# Toets Landschapswaarden en Landschappelijke inpassing

**Toets:** [REDACTED]  
**Datum:** 3 december 2019

**Locatie:**  
Slootdijk 1 Loenen aan de Vecht

Landschappelijke inpassing ten behoeve van agrarisch bedrijfsgebouw.

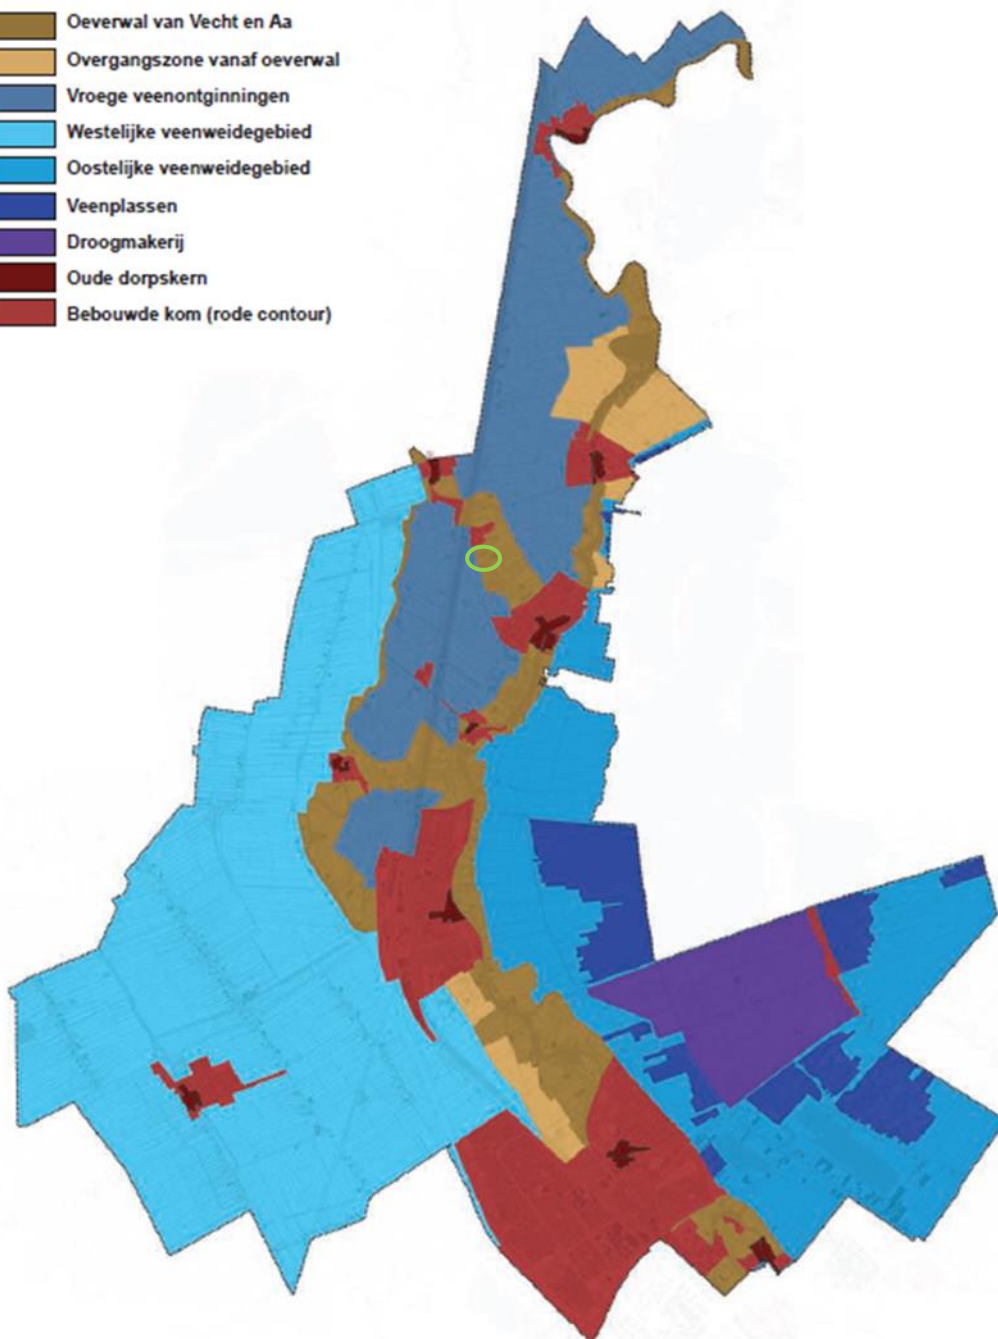
Op dit moment is slechts een deel van het beplantingsplan uitgevoerd.

De knotwilgen langs de zuidzijde van de stal zijn niet aanwezig terwijl daar eerder dichte bossages waren.

De op het beplantingsplan aanwezige sloot aan de noordzijde lijkt niet aanwezig/verdwenen en de geplande knotwilgen lijken te ontbreken.

De 3 knotwilgen met onderbeplanting aan de voorzijde van de stal ontbreken.

Het geriefhoutbosje met ringsloot aan de zuidwestzijde ontbreekt en is vervangen door een formele beplantingslijn en de ringsloot is niet aanwezig.

In de huidige situatie is niet voldaan het beplantingsplan.

Om te voldoen aan het bestemmingsplan ( en de vergunning) moet het beplantingsplan uitgevoerd worden. De beplanting dient streekeigen te zijn.

Het geriefhoutbosje moet hersteld worden en de ringsloot aangelegd.
